発電用原子力設備規格 設計・建設規格 第I編 【事例規格】(NC-CC-002(改定)-2)

発電用原子力設備における 「応力腐食割れ発生への抑制に対する考慮」 の概要

2023年2月2日

(一社)日本機械学会 発電用設備規格委員会
原子力専門委員会 設計・建設分科会

Figure 12: SCC initiation test results

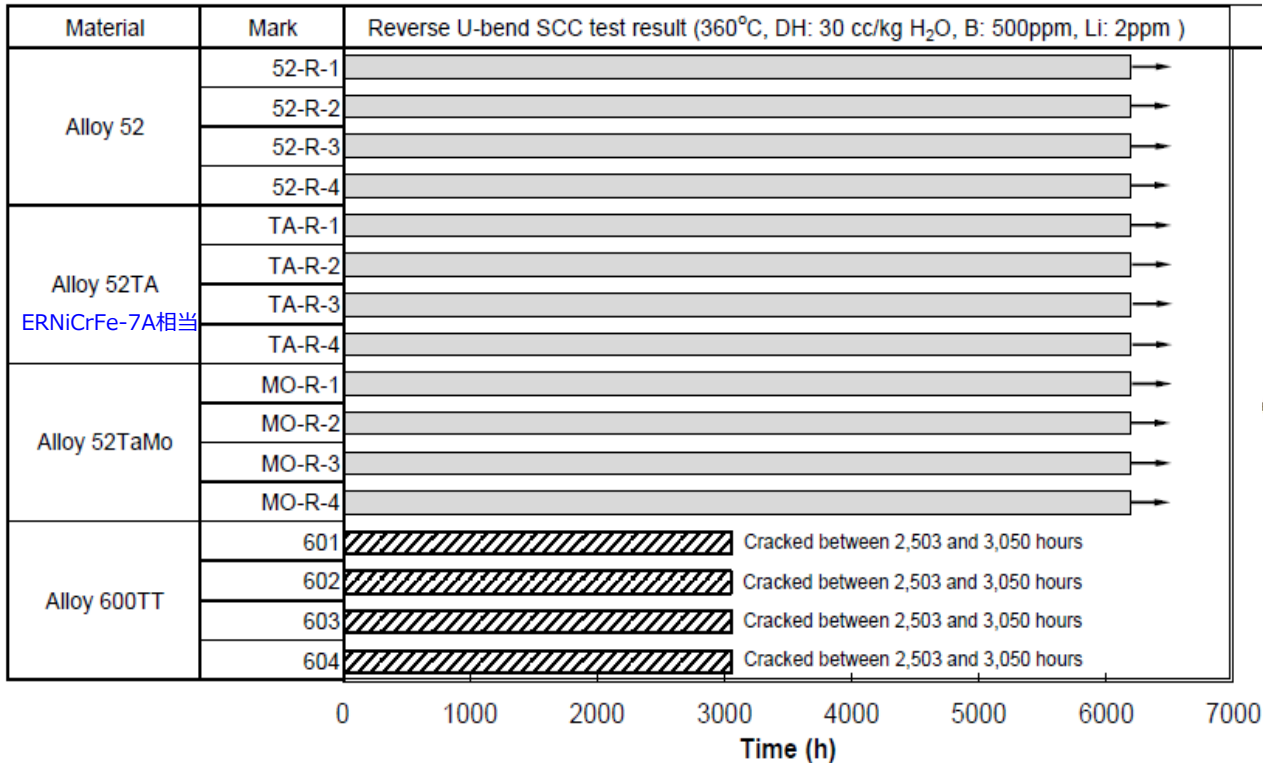
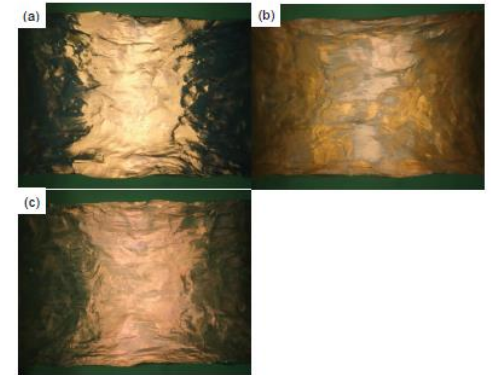
- [改定] UNS Number N06054(AWSクラスERNiCrFe-7A)を追加する。**

- 現規定にあるERNiCrFe-7は溶接時にスケールが多数発生するため、施工時の手入れの手間や溶接欠陥のリスクが高いことが課題である。
- 一方、海外では溶接時のスケール発生が少なく、溶接施工時の手入れが容易なことに加え、溶接欠陥のリスクも低減されることからN06054(AWSクラスERNiCrFe-7A)が実機に適用されており、国内でも今後適用する可能性がある。

360°C × 約6000hの発生試験において、PWSSCは発生しておらず、**両材料のPWSSC発生特性は同等**である。

- ✓ 本事例規格の52合金の分類として、N06054(AWSクラスERNiCrFe-7A)を追加する
- ✓ 現状規定されているERNiCrFe-7とSCC亀裂進展特性及び発生特性を公開文献ベースで比較した結果、両者の耐SCC性は同等と判断できることから、応力腐食割れ発生を抑制する材料として、本事例規格に取り込むことは問題ないと判断する。
